平成 30 年 8 月 29 日  
中国電力株式会社

## 島根 2 号炉 高経年化技術評価 技術評価書の数値確認結果について

## 高経年化技術評価書の数値確認結果（1/3）

高経年化技術評価書の訂正必要箇所

図 2.3-4 温度検出器（熱電対式）の健全性試験手順

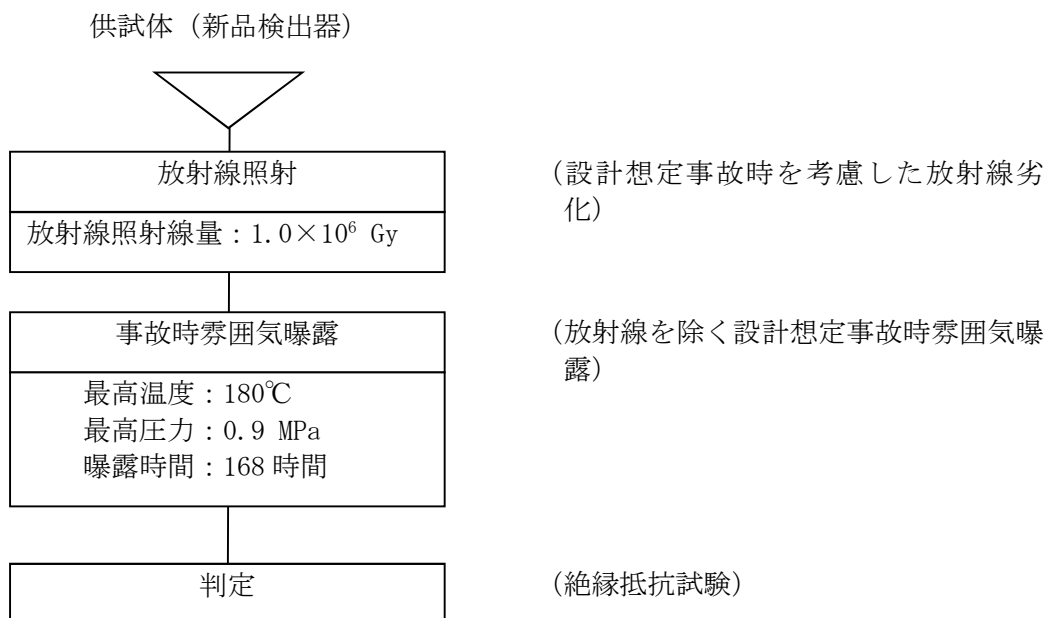
No.	記載箇所		合わせて 訂正が必要と なる評価書*	訂正内容	訂正前	訂正後	備 考	分類
	評価書	頁						
18	電源設備の技術評価書	2, 8-2	耐:3.14-10 冷:3.14.27	原子炉中性子計装用充電器の仕様の転記誤り	<u>2</u> 10A	<u>2</u> 0A	資料から転記する際に誤った数値を記載した。	誤記載
19		8-6	なし	自立型配電盤の構成数の転記誤り	<u>1</u> 面	<u>2</u> 面	資料から転記する際に誤った数値を記載した。	誤記載
20	耐震安全性評価書(弁)	3.6-20	なし	可燃性ガス濃度制御系の最高使用圧力の転記誤り	<u>4.0</u> MPa	<u>0.4</u> MPa	資料から転記する際に誤った数値を記載した。	誤記載
21		3.6-22	なし	代表弁の最高使用圧力の転記誤り	<u>320</u> °C	<u>302</u> °C	資料から転記する際に誤った数値を記載した。	誤記載
他 1	コンクリートおよび鉄骨構造物の技術評価書	11-27	なし	屋外 60 年時点の中性化深さ有効数字の統一	<u>1.7</u> cm	<u>1.68</u> cm	表中の他の同様な数値と有効数字を統一した。 【6/27 提出の補足説明資料に反映済】	記載統一
他 2	ケーブルの技術評価書	全体	電:全体	重大事故時の最高圧力の統一	0.85MPa 0.86MPa $8.5 \times 10^2$ kPa $8.6 \times 10^2$ kPa	<u>0.853</u> MPa	有効数字 2 桁で記載していたが、最高圧力は仕様値のため、仕様値をそのまま記載する。	記載統一
他 3		全体	電:全体	設計想定事故時の最高圧力の統一	0.43MPa $4.3 \times 10^2$ kPa	<u>0.427</u> MPa	有効数字 2 桁で記載していたが、最高圧力は仕様値のため、仕様値をそのまま記載する。	記載統一
他 4	計測制御設備の技術評価書	1-130	なし	設計想定事故時の最高圧力の有効数字の統一	<u>13.7</u> kPa	<u>14</u> kPa	同じ圧力を記載している他の箇所と有効数字を統一する。	記載統一

図 3.1-3 放射線検出器 (イオンチェンバ式) の長期健全性試験手順 (設計想定事故, 重大事故)

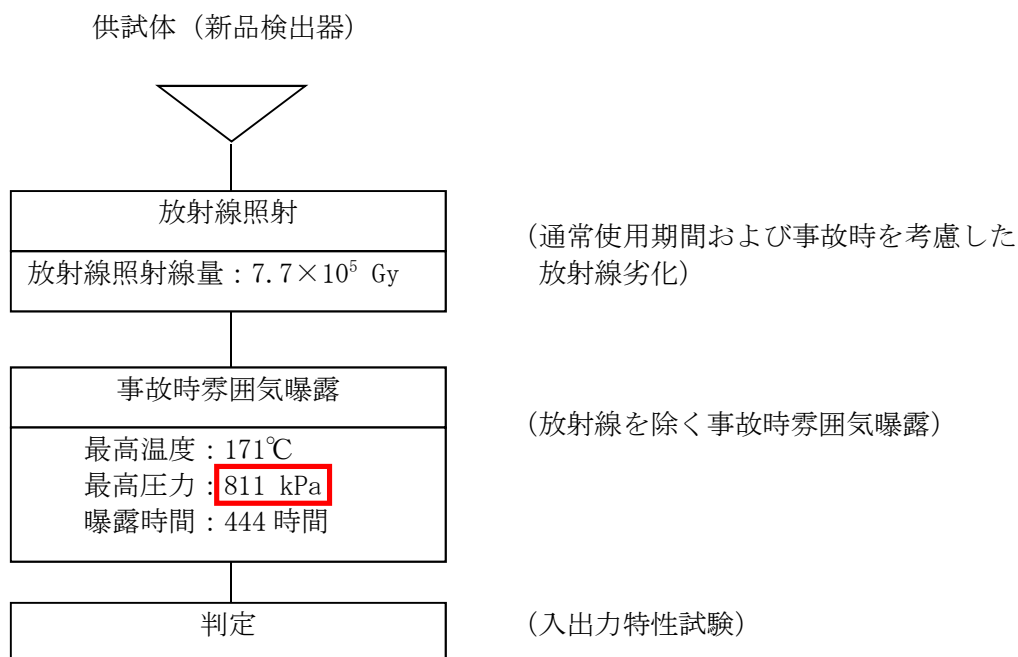
他 5		1-137	なし	圧力表記の統一	<u>811</u> kPa	<u>710</u> kPa	絶対圧で記載していたが、他の箇所と同じゲージ圧に統一する。	記載統一

訂正前	訂正後	備考
線量の転記誤り	通常： $1.5 \times 10^2$ 事故： <u><math>4.5 \times 10^2</math></u> 合計： <u><math>6.0 \times 10^2</math></u>	通常： $1.5 \times 10^2$ 事故： <u><math>1.8 \times 10^3</math></u> 合計： <u><math>2.0 \times 10^3</math></u>	資料から異なる事故時線量を転記した（上記の転記誤りに伴い、合計線量も誤った数値を記載した）。
判定基準の転記 誤り	$1.0 \times 10^2$	$1.0 \times 10^{12}$	乗数を読み誤り、誤った乗数を記載した。
